**AVIS RELATIF À LA PROTECTION
CONTRE LES EVENTUELS EFFETS NOCIFS ET NUISANCES
PROVOQUÉS PAR LES RAYONNEMENTS NON IONISANTS
GÉNÉRÉS PAR DES ANTENNES ÉMETTRICES STATIONNAIRES**

Commune : FLEMALLE - Exploitant : ORANGE

Référence exploitant : 721L1_1 / 30499L1_3 / 40499L1_1 / 50499L1_1

Rapport n° 1692 / 2025

Figure 1 : Vue en plan des lieux de séjour et des points de contrôle

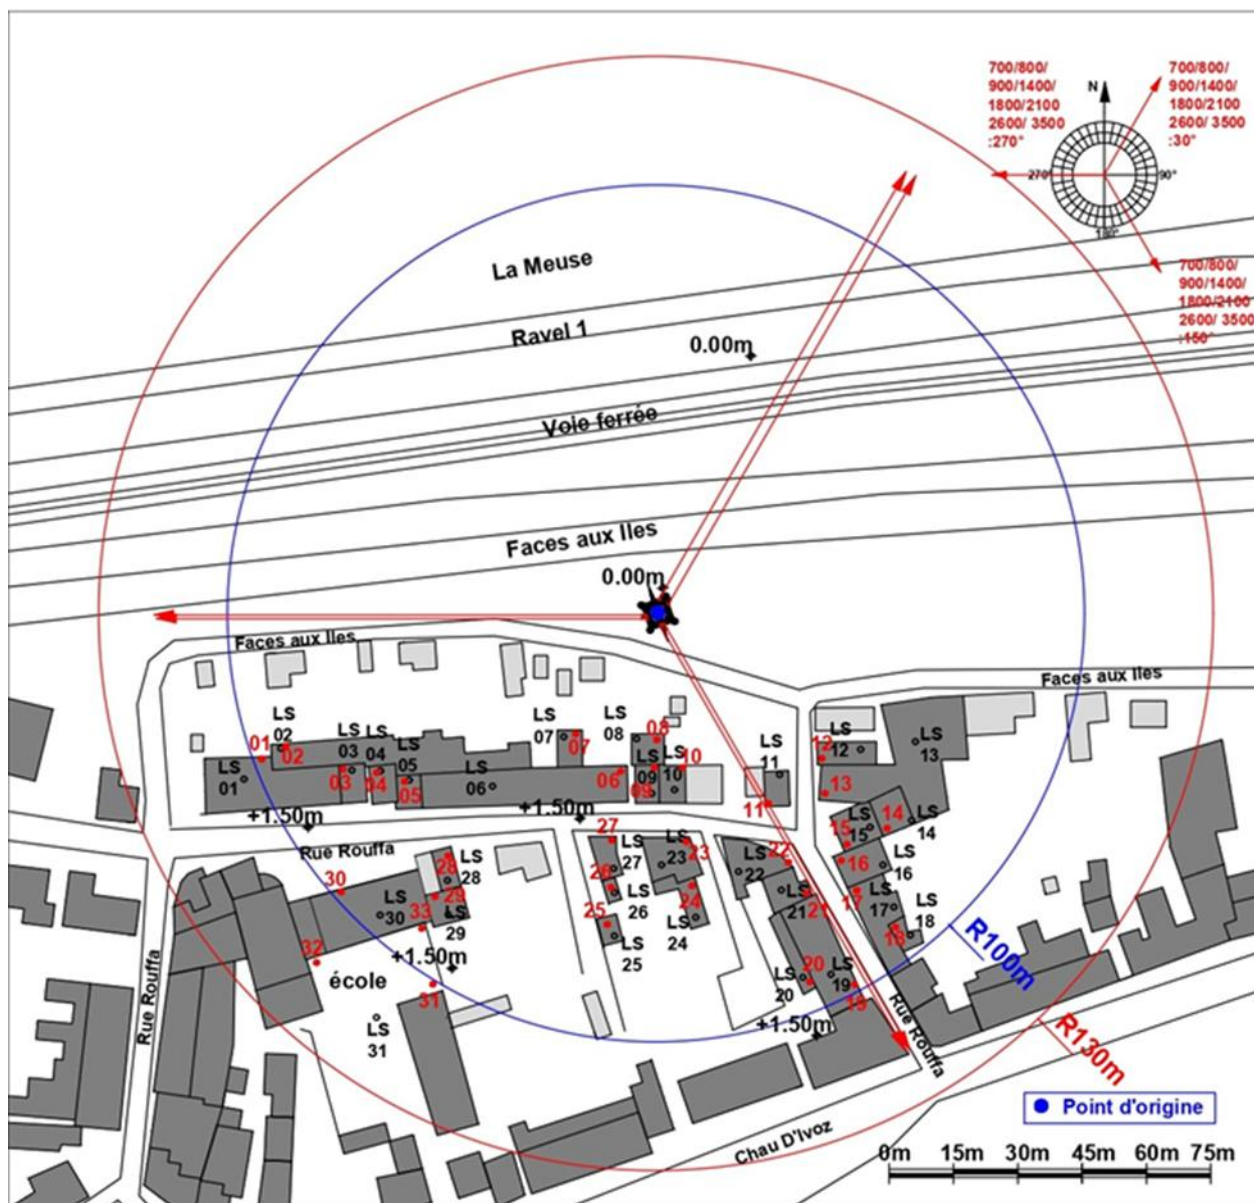
- le numéro du point de contrôle repris sur un des plans de la figure 1;
- le numéro du LS dans lequel se trouve le point de contrôle de la 1^{ère} colonne ;
- l'atténuation d'obstacle prise en compte pour le calcul de l'indice d'exposition dans le LS ;
- le résultat du calcul de l'indice d'exposition.

N° point de contrôle	LS	Atténuation (dB)	Indice d'exposition relatif à la limite par installation IE_i
15	LS15	3,0	0,905
21	LS21	3,0	0,885
16	LS16	3,0	0,876
17	LS17	3,0	0,769
11	LS11	3,0	0,666
23	LS23	3,0	0,654
14	LS14	3,0	0,626
22	LS22	3,0	0,617
12	LS12	3,0	0,581
4	LS04	3,0	0,547
18	LS18	3,0	0,538
20	LS20	3,0	0,531
10	LS10	3,0	0,526
5	LS05	3,0	0,526
3	LS03	3,0	0,518
19	LS19	3,0	0,501
2	LS02	3,0	0,453
24	LS24	3,0	0,418
1	LS01	3,0	0,412
25	LS25	3,0	0,389
27	LS27	3,0	0,383
9	LS09	3,0	0,362
6	LS06	3,0	0,356
28	LS28	3,0	0,308
13	LS13	3,0	0,295
32	LS31	0,0	0,290
26	LS26	3,0	0,288
31	LS31	0,0	0,280
33	LS31	0,0	0,244
30	LS30	3,0	0,228
29	LS29	3,0	0,218
8	LS08	3,0	0,062
7	LS07	3,0	0,048

En ce qui concerne les antennes de l'installation mentionnées dans le tableau 1, la distance maximale à laquelle la limite pourrait être atteinte, à l'extérieur, est égale à 101,6 m. S'il n'y a pas de LS à une distance inférieure, les antennes respectent forcément la limite d'immission.

Dans le cas des LS situés à l'intérieur des bâtiments, une atténuation d'obstacle est prise en compte et il en résulte que la distance maximale à laquelle la limite pourrait être atteinte se réduit à 72,8 m.

Figure 2 : Vue en plan des installations d'antennes dans un rayon de 300 mètres autour de l'installation faisant l'objet de la demande d'avis

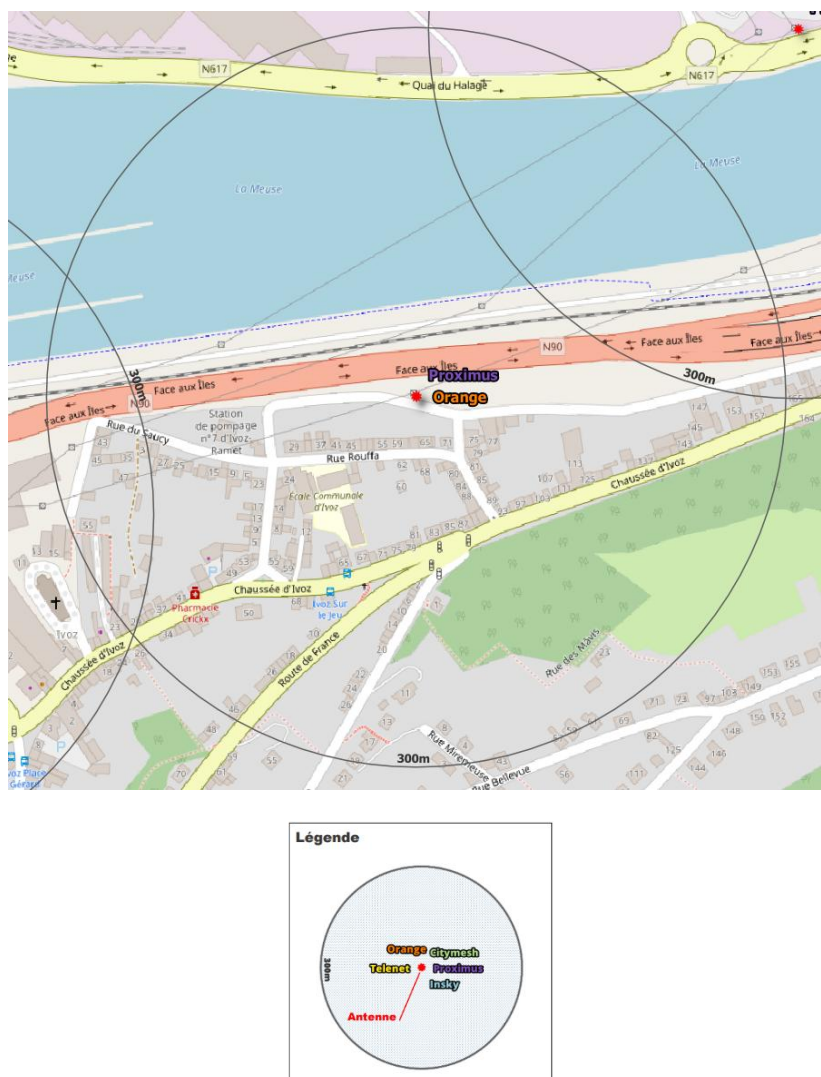
Le plan en projection verticale de la figure 2 indique la localisation des installations d'antennes émettrices stationnaires visées par le décret et situées dans un rayon de 300 mètres autour de l'installation référencée dans le paragraphe 2 et localisée au centre du cercle. Les données de localisation de ces antennes et les avis correspondant sont accessibles via le cadastre en ligne des antennes émettrices stationnaires⁸. Les installations prises en compte dans l'évaluation du respect de la limite cumulative sont les installations d'antennes émettrices déclarées en service par l'exploitant à la date du présent avis, à l'exception de l'installation référencée dans le paragraphe 2 et éventuellement d'autres installations ayant fait l'objet d'une demande d'avis à la même date et qui sont situées à l'intérieur de la zone de 300 mètres de rayon.

- a) il y a au plus 4 installations d'antennes émettrices stationnaires présentes dans la zone d'évaluation de 300 mètres de rayon représentée dans la figure 2, y inclus l'installation référencée dans le paragraphe 2 : la limite cumulative définie à l'article 4, §2 du décret est nécessairement respectée dans les lieux de séjour à l'intérieur de la zone d'évaluation de 300 mètres de rayon ;

- b) il y a exactement 5 installations d'antennes émettrices stationnaires présentes dans la zone d'évaluation de 300 mètres de rayon représentée dans la figure 2, y inclus l'installation référencée dans le paragraphe 2 et il existe, pour 3 ou 4 de ces installations, un avis attestant le respect de la limite abrogée de 3 V/m : la limite cumulative définie à l'article 4, §2 du décret est nécessairement respectée dans les lieux de séjour à l'intérieur de la zone d'évaluation de 300 mètres de rayon ;

- c) dans tous les autres cas, il a été vérifié que la limite cumulative définie à l'article 4, §2 du décret n'est pas dépassée dans les lieux de séjour sur base du nombre d'installations localisées dans la zone d'évaluation de 300 mètres de rayon représentée dans la figure 2, de leur localisation ainsi que des données inscrites dans la figure 1 et au paragraphe 4 du présent avis et dans les avis attestant le respect de la limite par installation ou de la limite abrogée de 3 V/m relatifs aux autres installations reprises dans la figure 2.

Compte tenu des considérations ci-dessus, il apparaît que l'intensité du rayonnement électromagnétique généré, dans les lieux de séjour situés dans un rayon de 300 mètres autour de l'installation référencée dans le paragraphe 2, par l'ensemble des antennes émettrices stationnaires de l'ensemble des exploitants du même site d'antennes émettrices stationnaires respecte la limite fixée à l'article 4, § 2 du décret.
